n°	2020-P168
Au	Conseil d'administration
Date	2020-04-23

Pour	DÉCISION
Sujet/titre	
Site Zibi – parc Pangishimo – conception détaillée achevée à 99%	
But de la proposition	
<ul style="list-style-type: none"> Obtenir l'approbation fédérale d'utilisation du sol et du design (AFUSD) pour la conception détaillée du parc Pangishimo, une propriété de la CCN située à l'extrémité ouest de l'île des Chaudières et adjacente au projet Zibi. 	
Recommandation	
<ul style="list-style-type: none"> QUE soit accordée l'AFUSD pour la conception détaillée du parc Pangishimo, conformément aux dispositions de l'article 12 de la <i>Loi sur la capitale nationale</i>; QUE la signature des documents de l'AFUSD soit déléguée au vice-président, direction de l'Aménagement de la capitale.

2020-P168 - Zibi Site – Mokaham,
Pangishimo and Terasini Parks 66% Design
Development FLUDA (C)

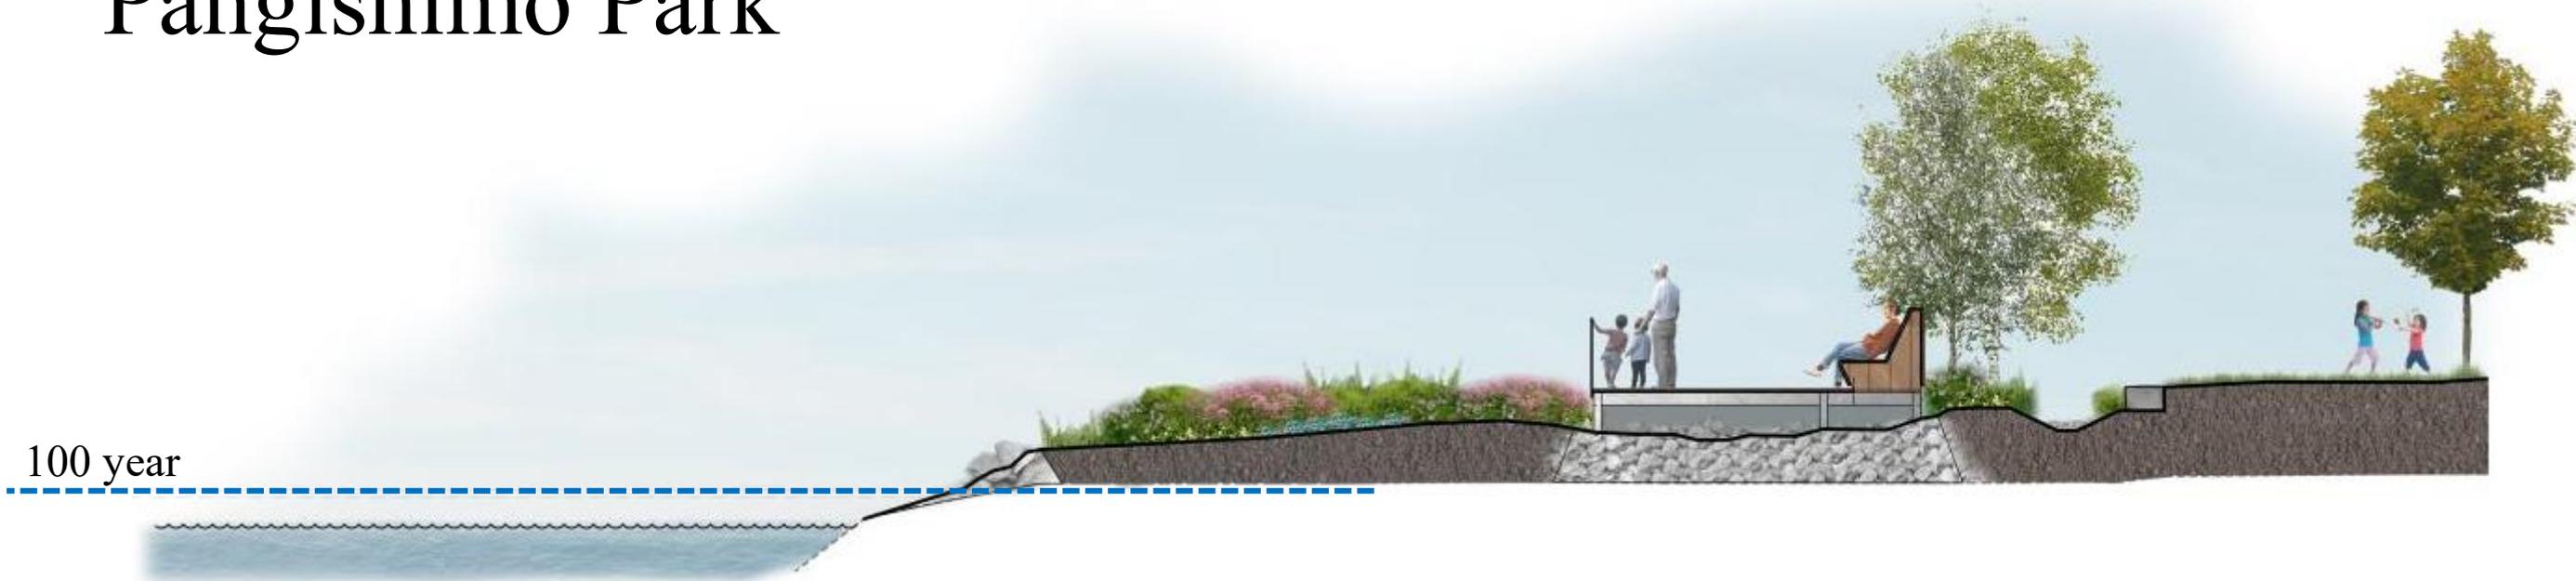
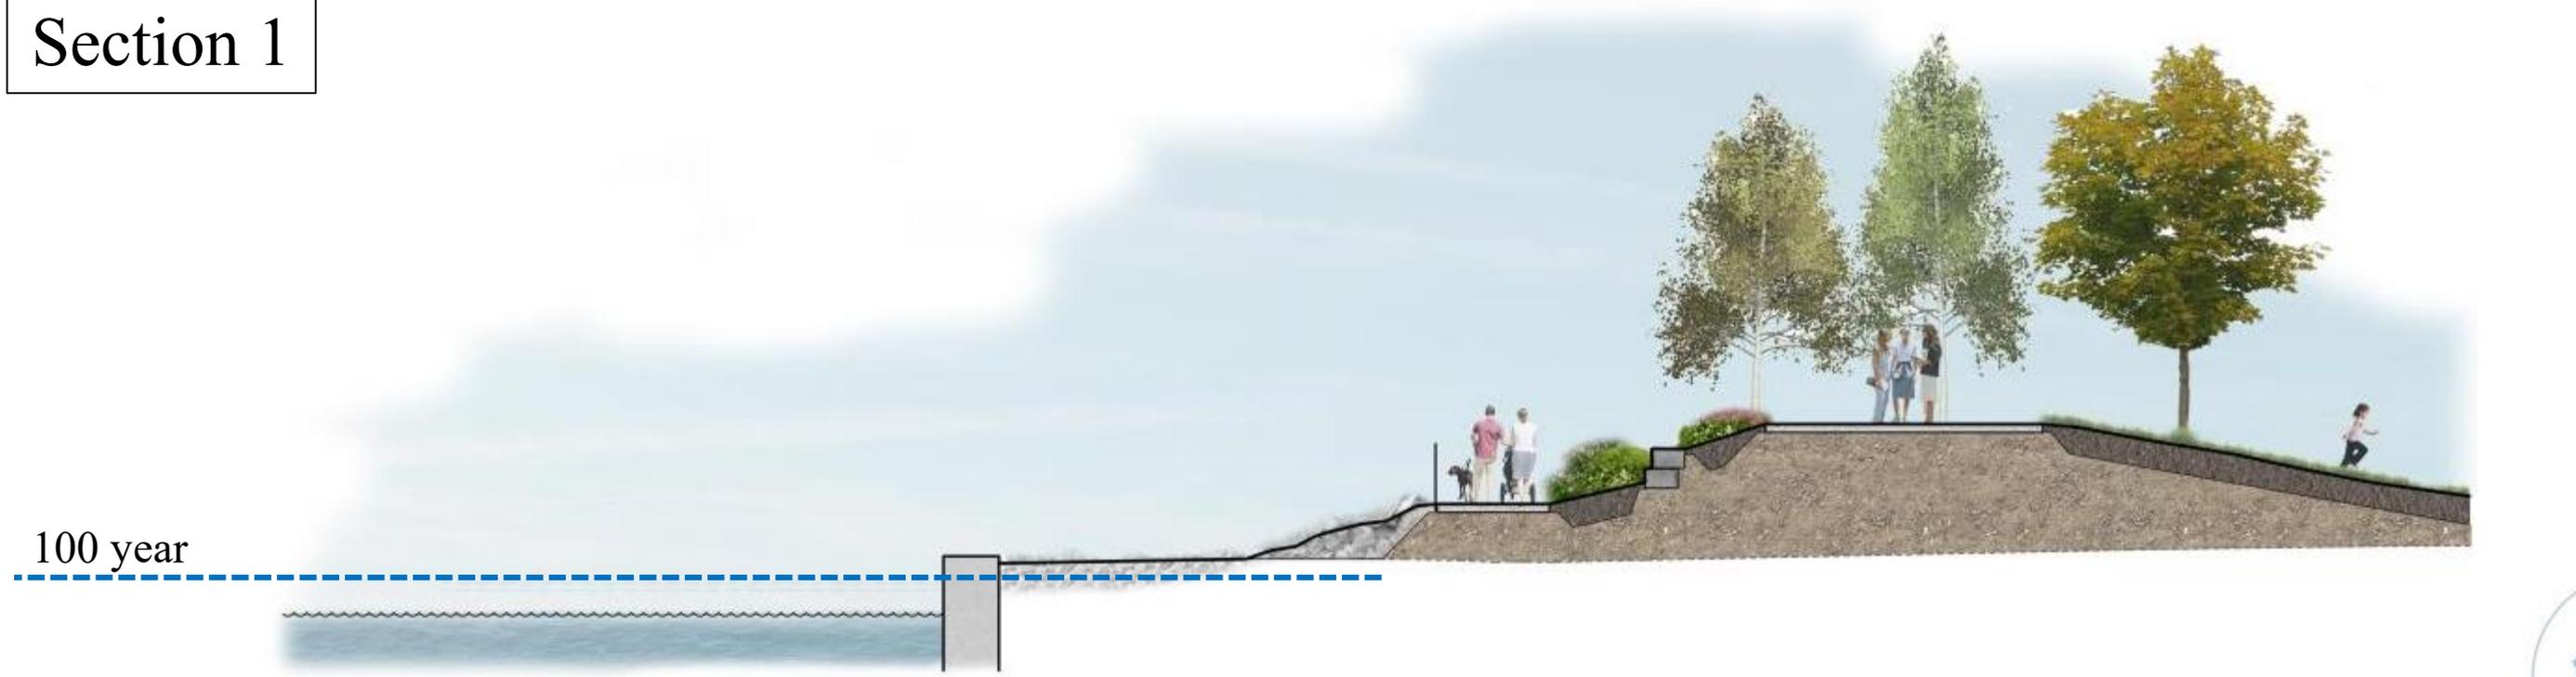
- The level of floods should be planned for a longer horizon than the 100-year mark for increased resiliency.
- When safe and possible, the water should be used as part of the solution.
- Maintaining existing trees will be challenging with flooding, rockfill, sediment deposition, planned excavations, etc.
- Existing trees should be protected from further damage from flooding as much as possible.
